TITLE: SATA 7+15P SMT(成品图)
HOMETOM www.hometom.com.tw
HORNGTONG ENTERPRISE CO.,LTD.

工程变更通知单

变更说明:		文件编号: CN15091424	对应 ECR 编号: /
包材变更载带步距, 图面修改		通知日期: 2015/09/14	
产品名称: RJ45 PITCH =1.02 SMT 铜壳 宏通料号: C-RJBNN10-04			
变更原因: <input type="checkbox"/> 文书修正 <input type="checkbox"/> 设计变更 <input type="checkbox"/> 客户要求 <input checked="" type="checkbox"/> 品质改善 <input type="checkbox"/> 制程改善 <input type="checkbox"/> 降低成本 <input type="checkbox"/> 其它			
变更前: PITCH 20mm		变更后: PITCH 24mm	
制程管制方式: 无旧品, 无需管制		产品环保属性: <input checked="" type="checkbox"/> HSF <input type="checkbox"/> HF	
物料切换方式	受影响物料: <input type="checkbox"/> 成品料号: 数量: 处理方式: <input type="checkbox"/> 旧品报废 <input type="checkbox"/> 旧品延期 <input type="checkbox"/> 其它 <input type="checkbox"/> 零件料号: 数量: 处理方式: <input type="checkbox"/> 旧品报废 <input type="checkbox"/> 旧品延期 <input type="checkbox"/> 其它 <input type="checkbox"/> 包材料号: 数量: 处理方式: <input type="checkbox"/> 旧品报废 <input type="checkbox"/> 旧品延期 <input type="checkbox"/> 其它 <input type="checkbox"/> 原材料号: 数量: 处理方式: <input type="checkbox"/> 旧品报废 <input type="checkbox"/> 旧品延期 <input type="checkbox"/> 其它	备注: 1. 旧品报废时, 新品即时导入 2. 旧品延期时, 新品待旧品消耗完后切入

主题: 产品包装图纸变更

TITLE: SATA 7+15P SMT包装规范

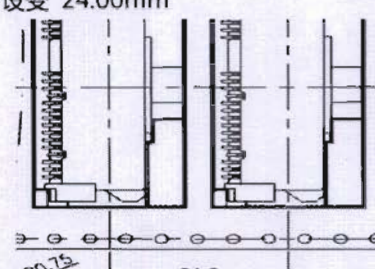
变更前: 变更内容 步距 6.00mm	变更后: 设变 24.00mm 
------------------------	--
